廃炉発官R1第123号
令和元年10月7日

福島第一原子力発電所 特定原子力施設に係る実施計画 変更認可申請書

- 「福島第一原子力発電所 特定原子力施設に係る実施計画」
サブドレン他水処理施設の汲み上げ対象ピットの復旧に伴い、下記の通り変更を行う。併せて、工業標準化法の改正に伴う記載の適正化を行う。

図2 サブドレンピット概略配置図

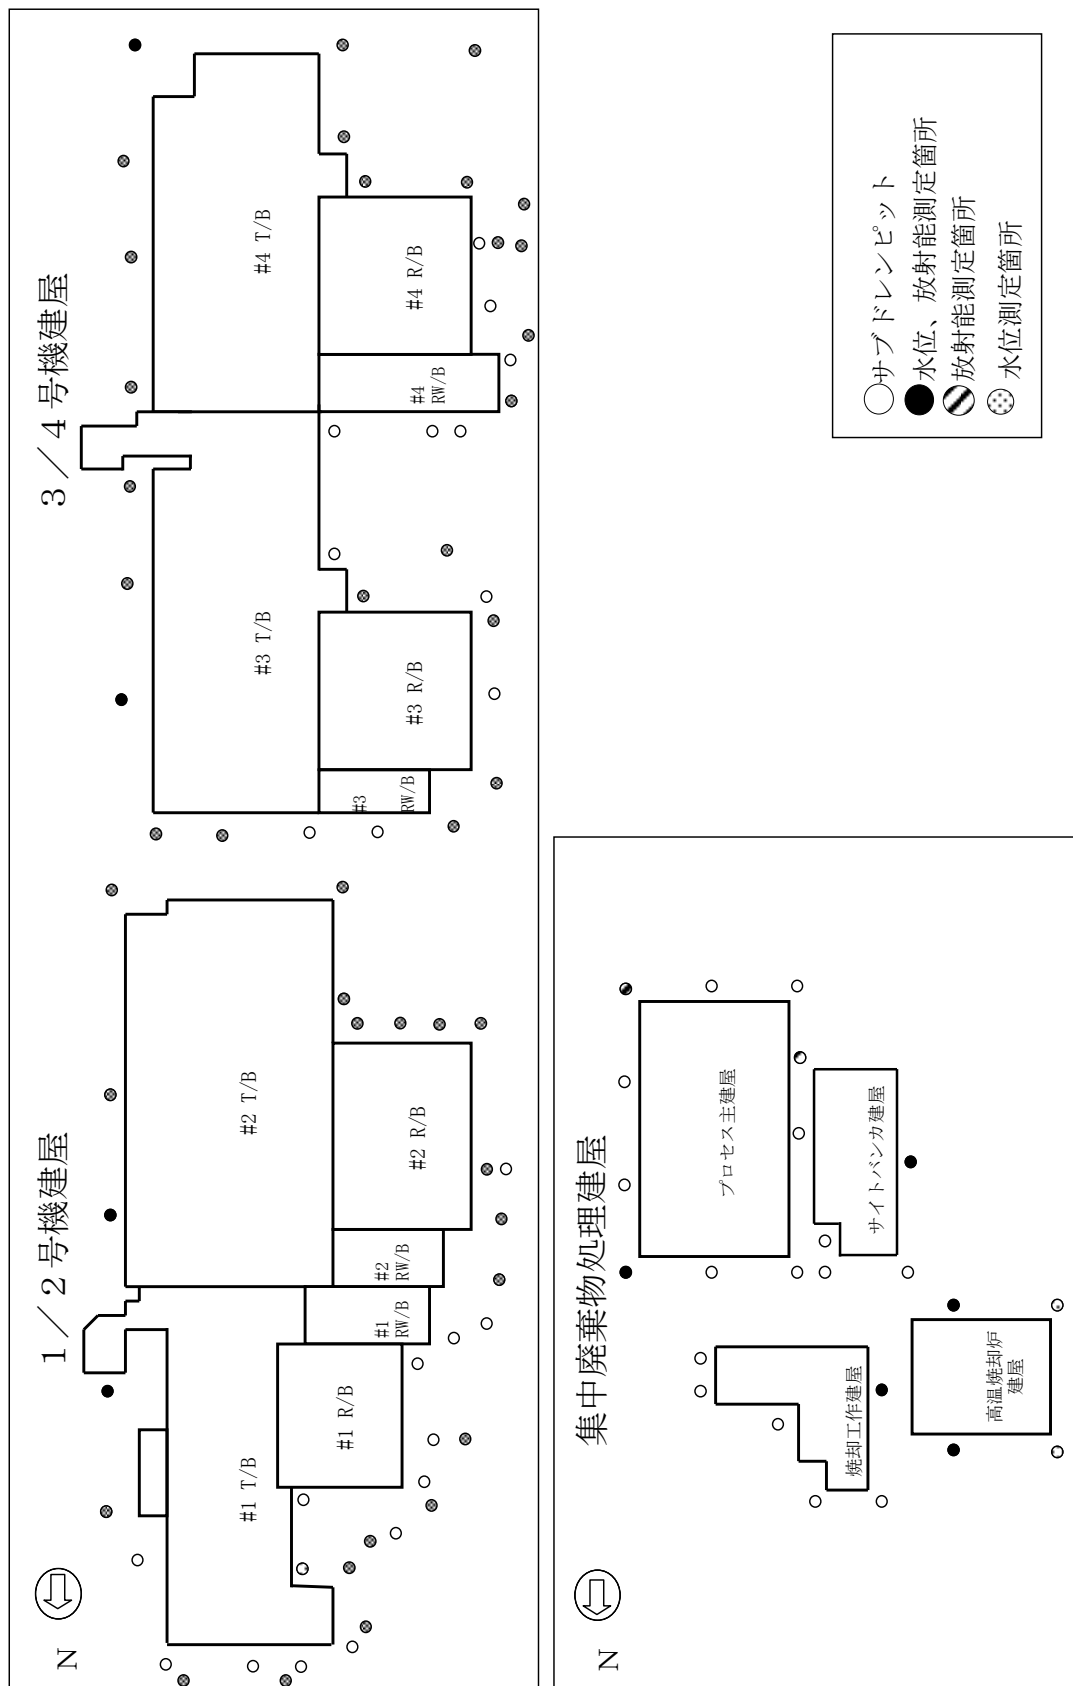
- ・サブドレンピットの復旧に伴うピット配置図の変更

図-2 サブドレン集水設備系統図

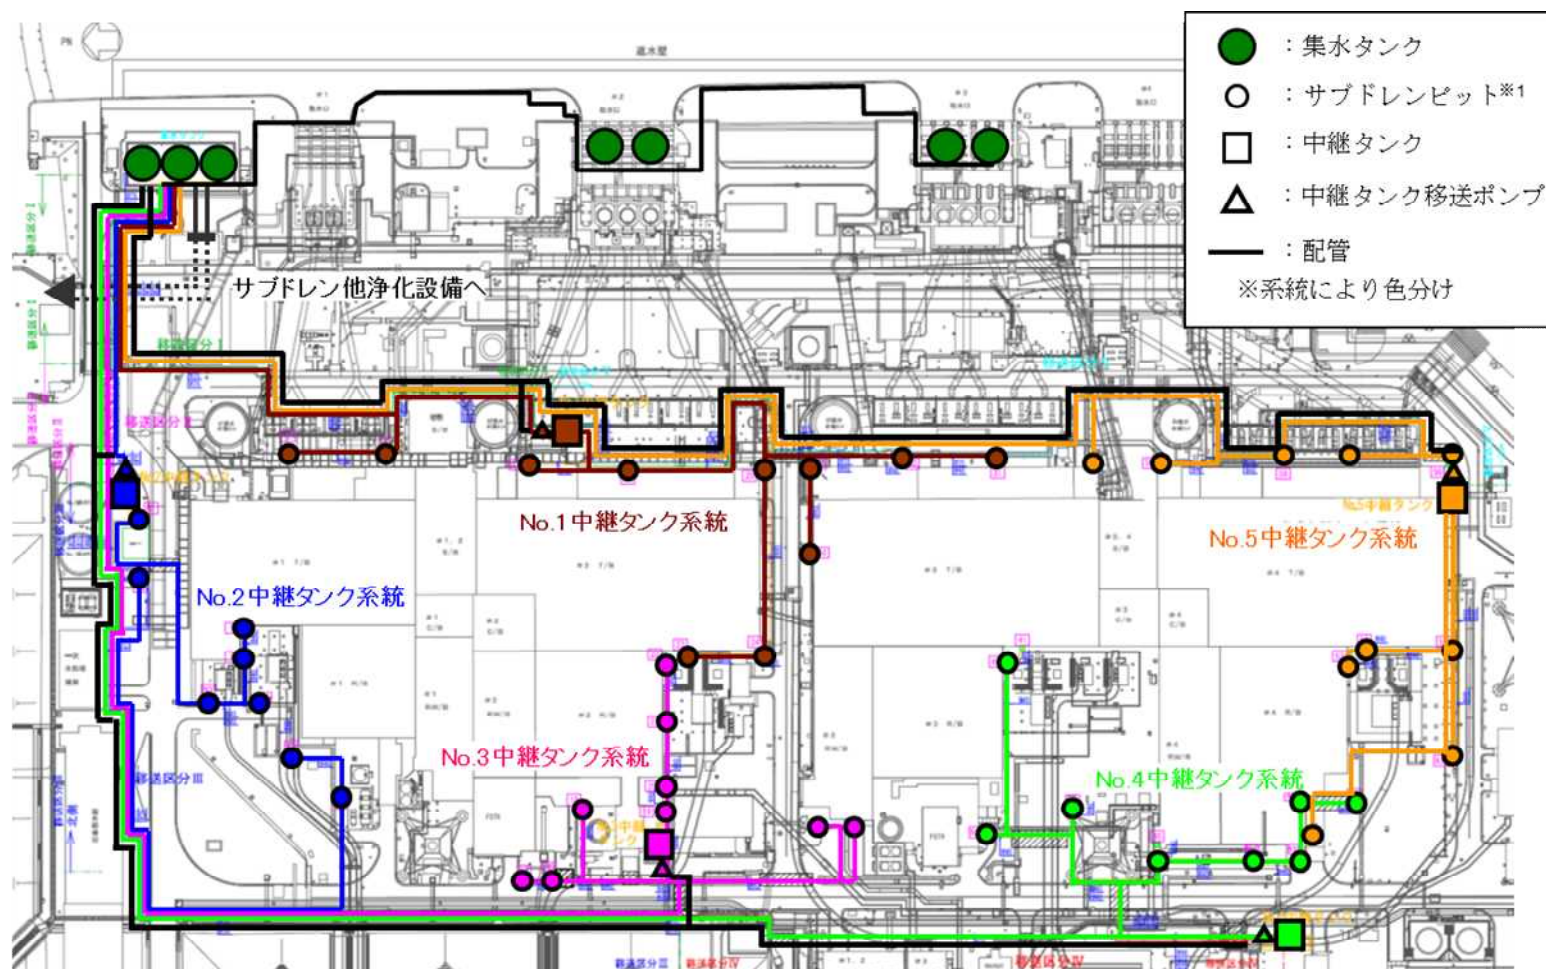
- ・サブドレンピットの復旧に伴う系統図の変更

※1 揚水ポンプおよび水位計は、サブドレンピット内部に設置されている。(揚水ポンプ：各ピットに1台ずつ、計46台、水位計：各ピットに2台ずつ、計92台)
